**Vyjádření k existenci sítí  
provozovaných společností  
Veolia Energie ČR, a.s.**

Název akce:	Rekonstrukce budovy č. p. 149 na ul. Karla Lišky v Karviné	
Lokalizační údaje:	Okres:	Karviná
	Obec:	Karviná
	Název k.ú.:	Karviná-město
Zájmové území:	Vymezeno v situaci uvedené v příloze	
Kontaktní osoba:		
Kontaktní údaje: tel., e-mail	720969997, hazard.projekt@gmail.com	
Platnost vyjádření:	1 rok ode dne vyhotovení 07.10.2020

Příloha .1

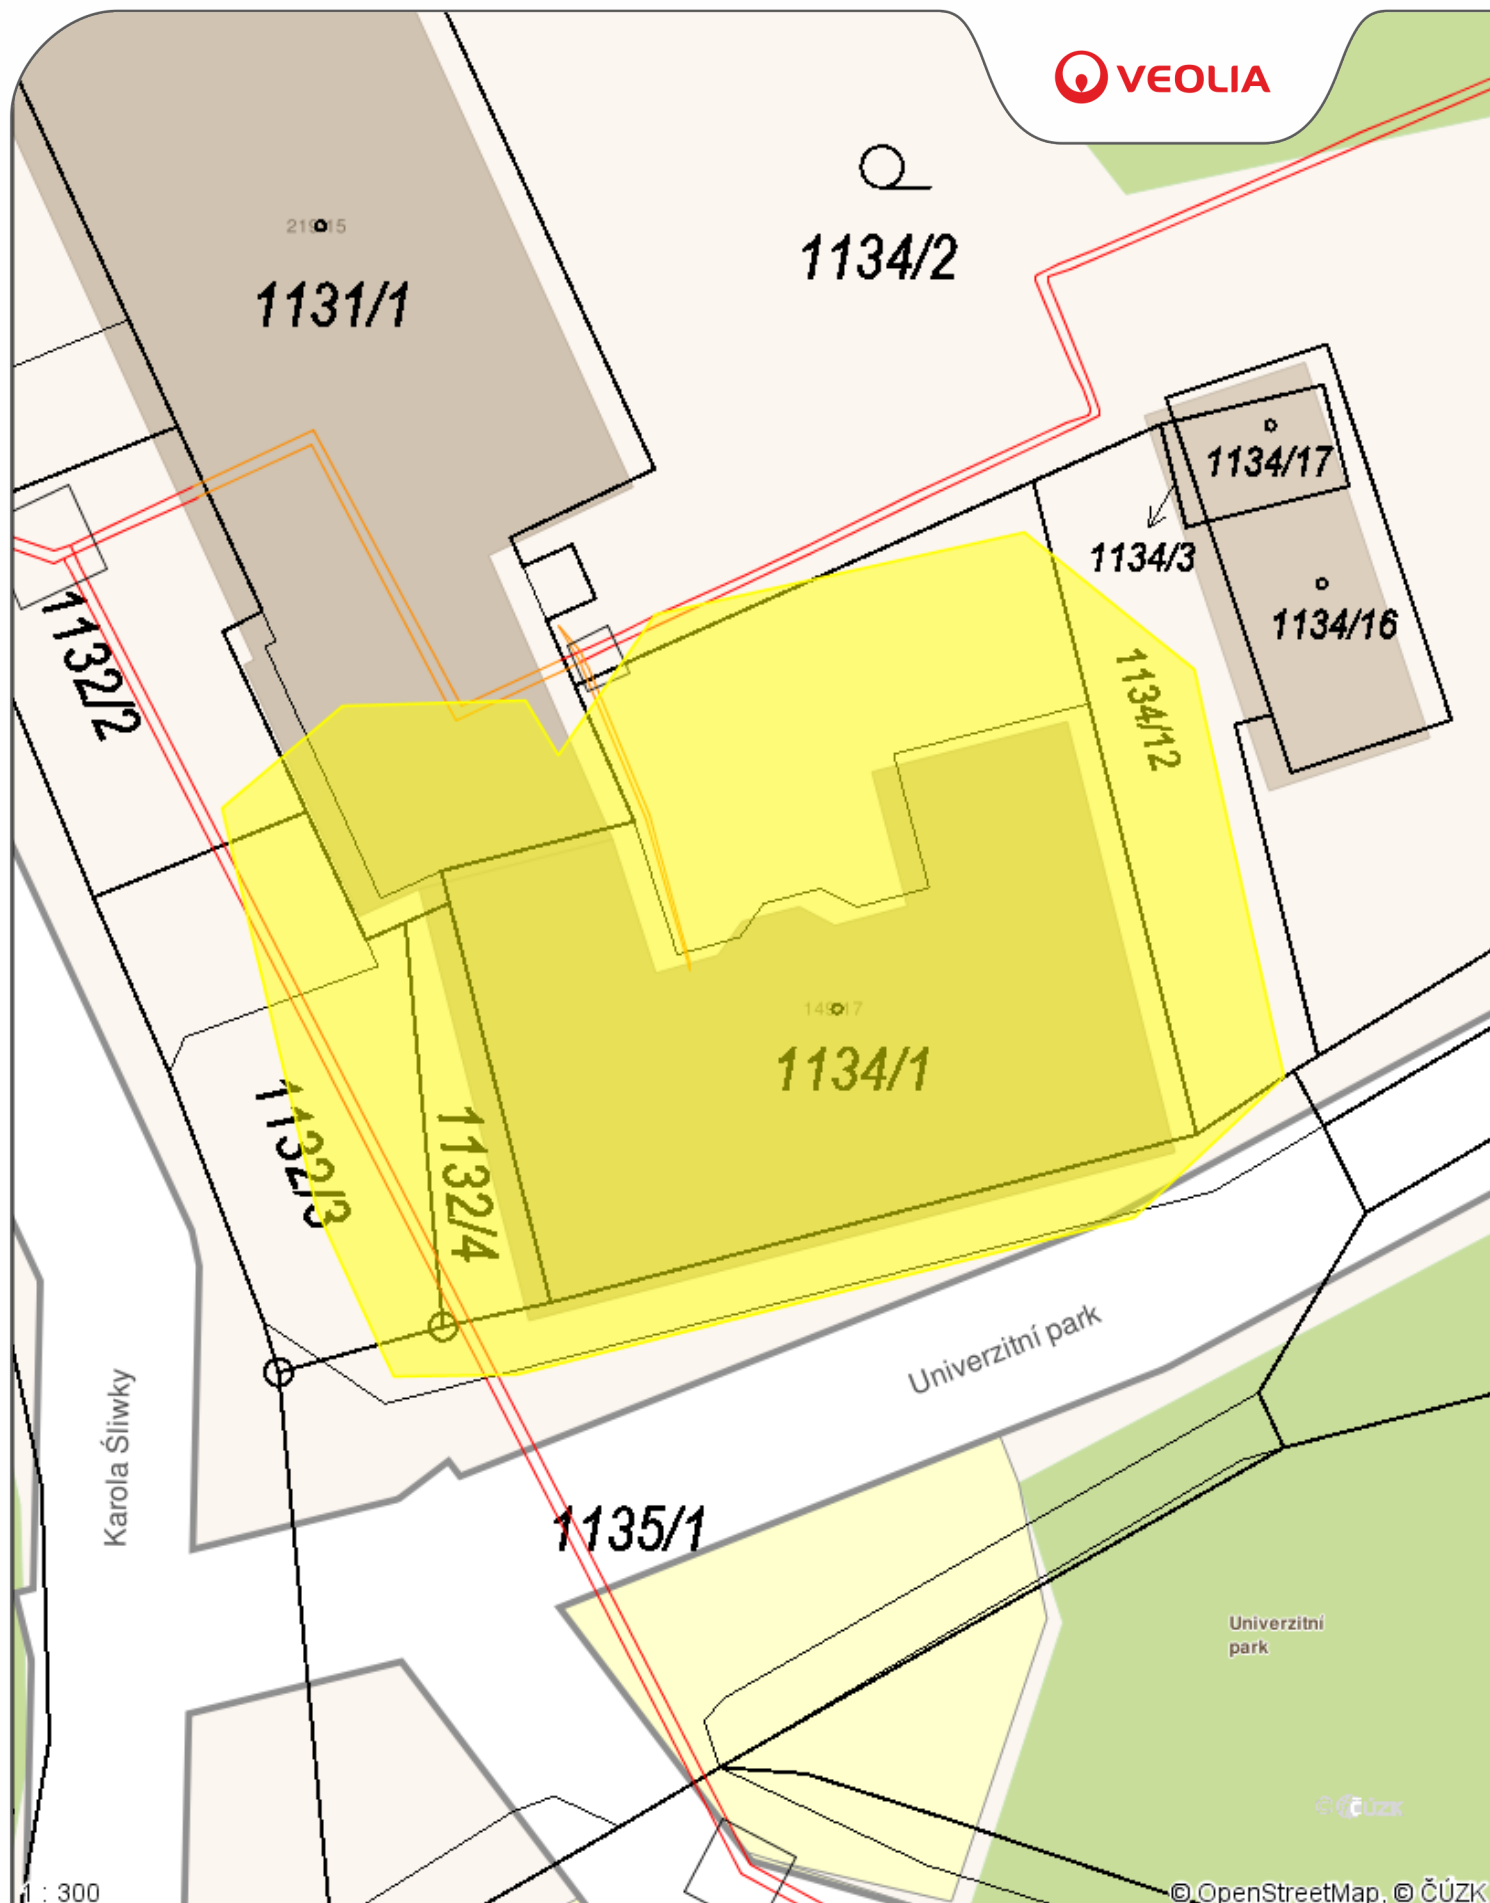
- Při souběhu nebo křížení požadujeme respektovat zákonné ochranné pásmo tepelného zaizolování, tzn. zajistit odstup min. 2,5 m od jeho vnější hrany. Křížení pak požadujeme vést kolmo, mimo tělesa tepelných kompenzátorů, šachtic a nahlížecích otvorů s tím, že nové nebo překládané vedení je nutné uložit do chráněny určení k ochraně proti mechanickému poškození a vyšší teplotě, která v případě havárie a úniku topného média, může dosáhnout u horkovodu teploty 160°C a u parovodu 185°C. Délka chráněny musí při křížení přesahovat o minimálně 1 m přídorysný okraj tepelného vedení na obě strany. Při souběhu doporučíme použít chráněny ku ve vzdálenosti 0,5 až 1 metru od okraje tepelného vedení. a to s přesahem 1 m na každou stranu od vnější hrany našeho tepelného kanálu, resp. přídizolovaného potrubí. Pro plynové potrubí požadujeme splnit povinná opatření dle platné legislativy pro umístění plynového vedení v blízkosti podzemních polouzavřených dutých prostor. Při pracích v ochranném pásmu požadujeme dodržení SN 73 6006 - Výstražné fólie k identifikaci podzemních vedení technického vybavení.

U podmínky dodržení SN 736005 upozorčíme na skutečnost, že tepelné vedení v podkladech Veolie není zaměřeno, ale pouze zakresleno. Přesnou polohu lze určit pouze sondážními výkopy s jejich následným zaměřením.
